ZAC multi-sites – Ste Même le Tenu – SAS Besnier aménagement

Le projet et le SAGE

Inventaire « arrêté ministériel »

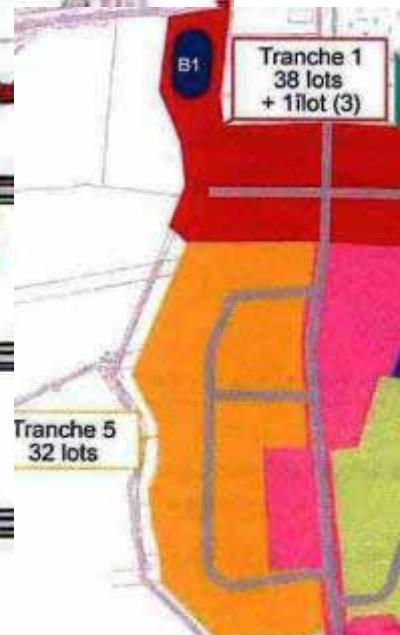
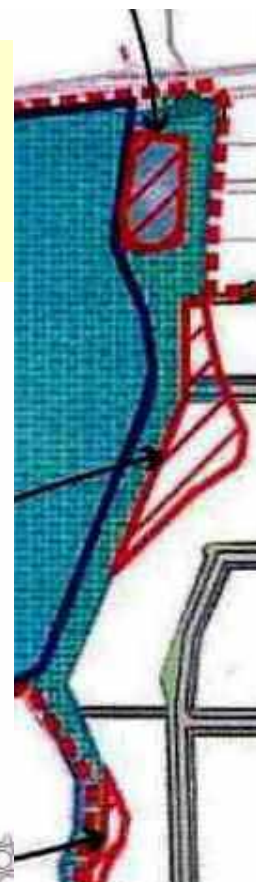
- Présence d'une mare de 950 m² artificielle (berges abruptes, enrochées par endroit, présence de déchets et gravats)
- Cours d'eau calibré comme un fossé
- Zone humide partiellement drainée

- Destruction de 2 850 m² de ZH : 1 900 m² de culture en ZH + transformation de la mare artificielle de 950 m² en bassin tampon (retrait 10 m / cours d'eau)
- **Pas de démonstration de l'absence d'alternative avérée**
- **Compensation** : 2,2 ha de ZH en rive gauche : 1/3 humide – 2/3 cultures drainées (1.5 ha)
- Retrait du collecteur principal de drainage – restauration de la fonction hydrologique (1.5 ha)
- Gestion par fauche tardive, pâturage extensif, etc. – restauration de la fonction biologique / biodiversité
- Préservation d'une bande inconstructible de 10 m le long du cours d'eau
- **Pas de proposition / cours d'eau**

- Pas de démonstration de l'absence d'alternative avérée
- Plan masse de la ZAC = plan de principe. Tranche 1 et 5 affecte ZH – opportunité de réfléchir à une autre implantation ?
- Proposer un accompagnement pour la conception, le suivi et l'évaluation de la mesure compensatoire. Programme de gestion.
- Aucune proposition / morphologie du cours d'eau or programme de restauration en cours d'élaboration à l'échelle du BV Acheneau - Tenu

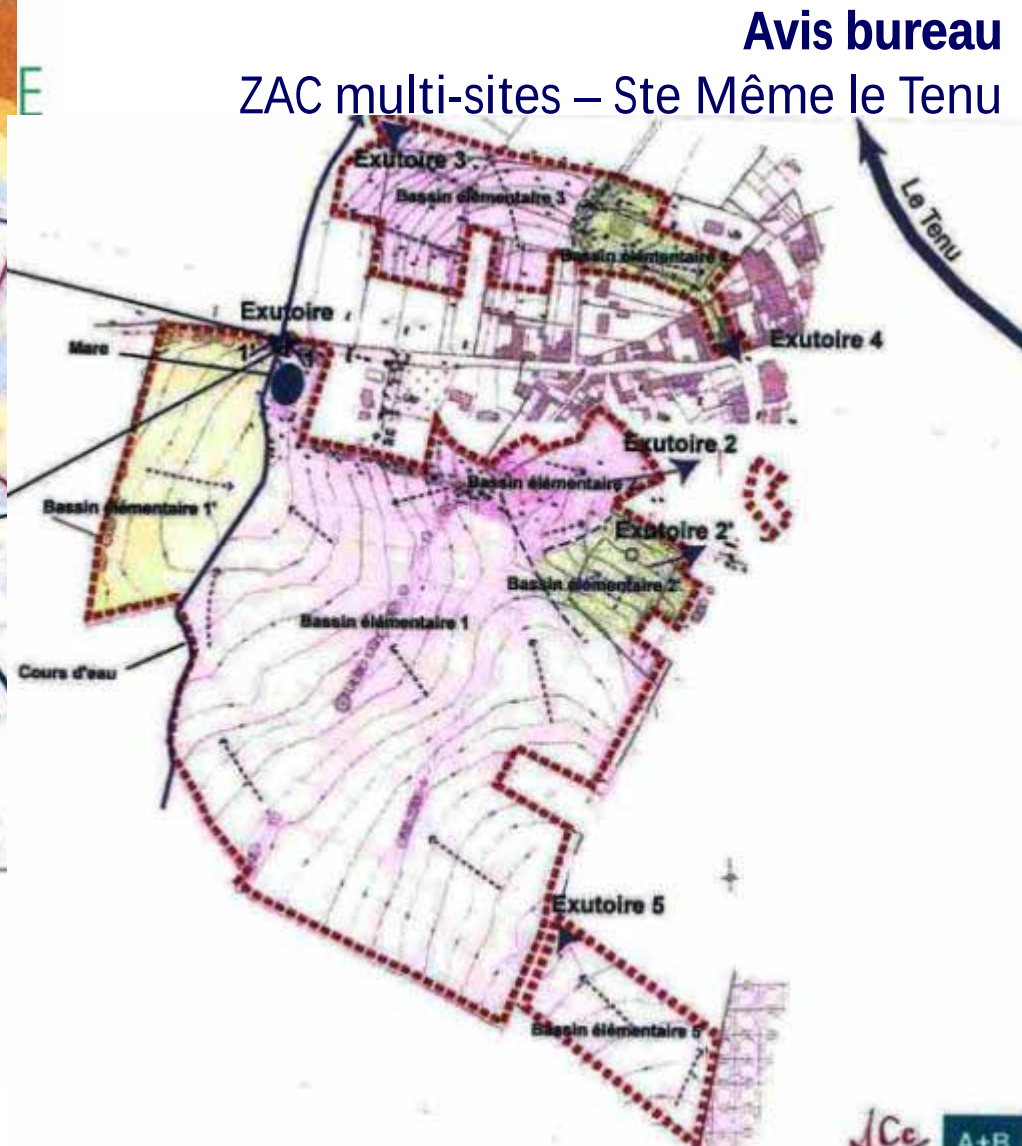
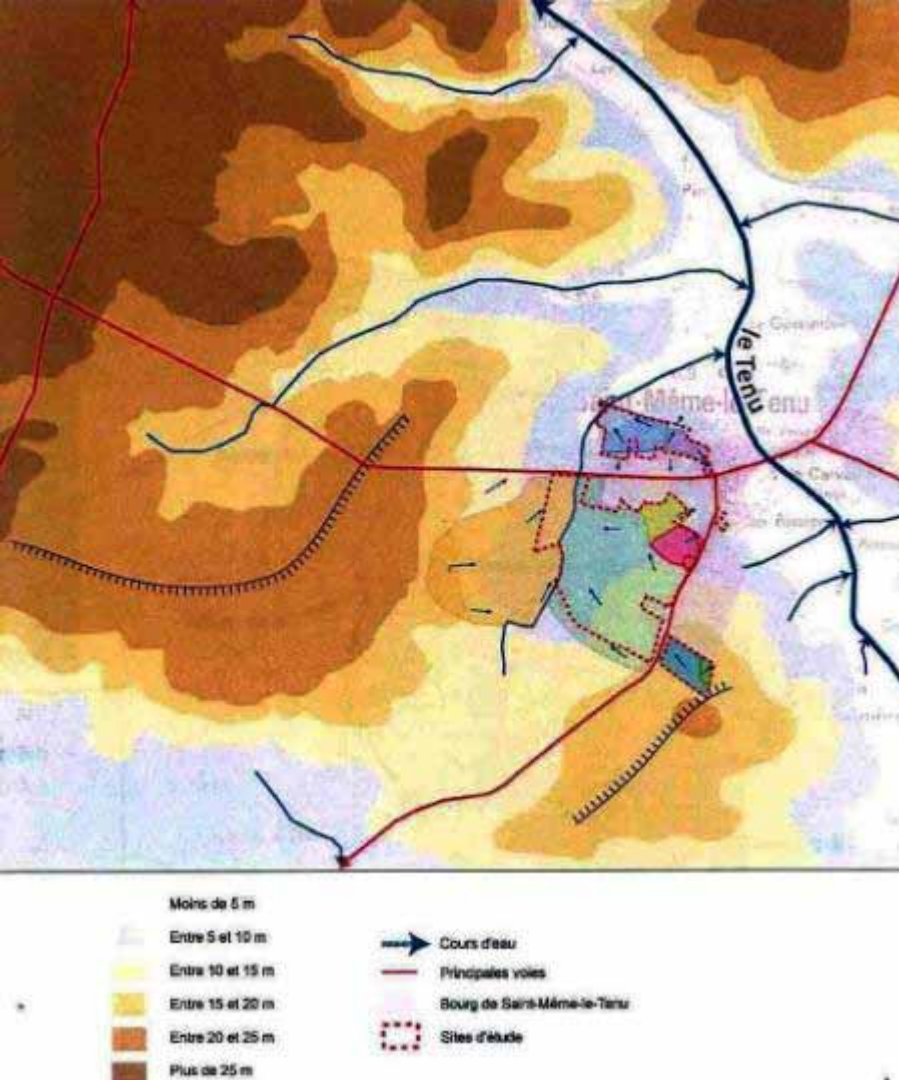
- Bassin versant du Tenu - pas d'enjeu d'inondation
- Deux exutoires : le cours d'eau – le réseau EP du bourg
- Régulation : centennale si traversée secteur urbanisé. Autres cas : décennal. Débit de fuite : 3l/s
- Collecte par noues, fossés
- Équipements de gestion des EP implantés avant urbanisation

- Respect des objectifs du SAGE
